RELAÇÃO DE DÚVIDAS E ESCLARECIMENTOS - LIOFILIZADOR – EDITAL DE COTAÇÃO SIMPLIFICADA Nº 05/2025

Documento “3.IB.ERU.CBI-0735-01-Liofilizadorpiloto_20251009144058.444_X”.

ERU 0735-01

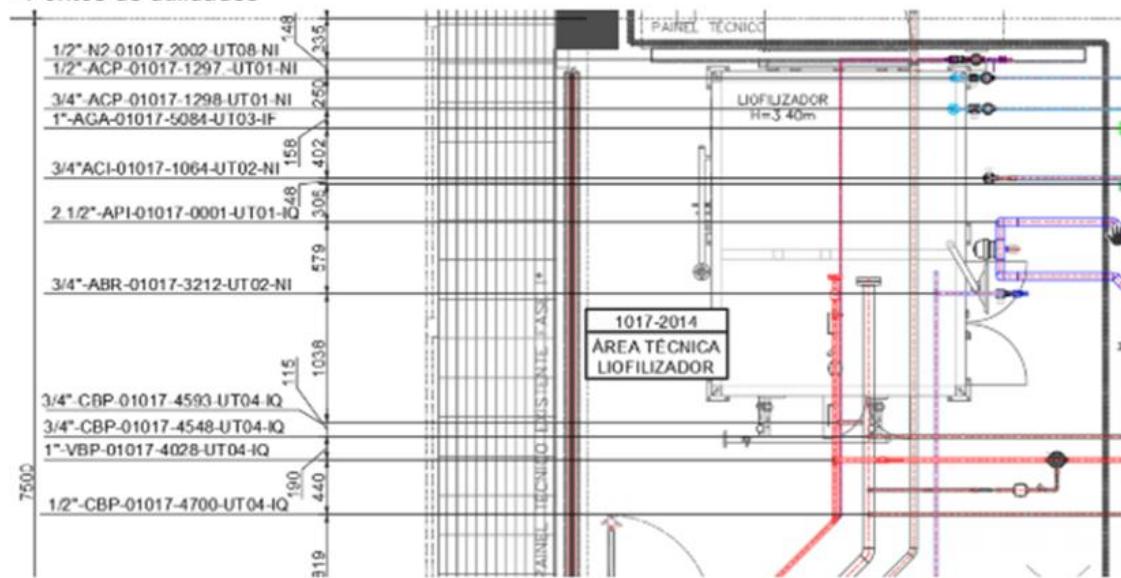
5.3.10 a 5.3.23 – O Butantan precisa nos apresentar esse protocolo para que possamos mensurar o escopo necessário para sua execução.

O protocolo deverá ser desenvolvido pelo fornecedor e submetido para aprovação do Butantan.

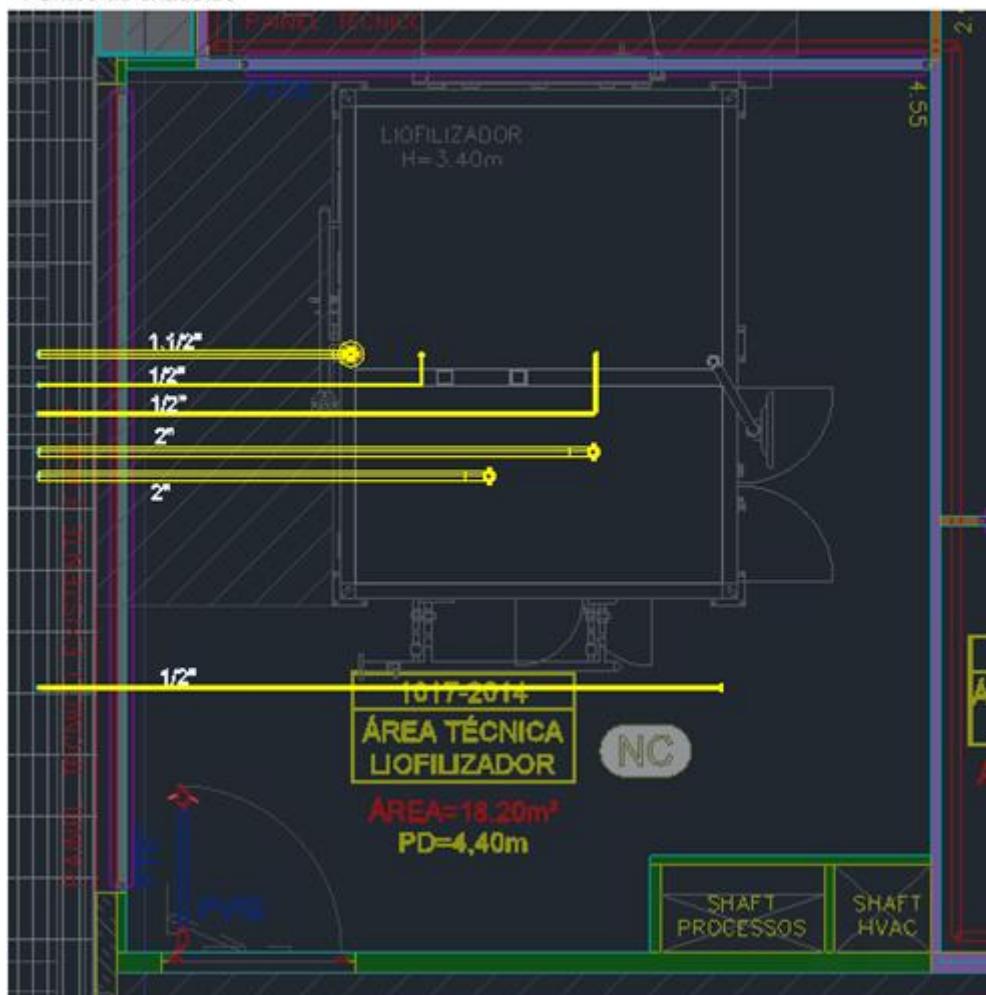
5.19.6 e 5.19.9 – O IB deve fornecer a localização das utilidades e ponto de exaustão para que possamos mensurar o escopo necessário para a conexão.

- Pontos de utilidades

- Pontos de exaustão
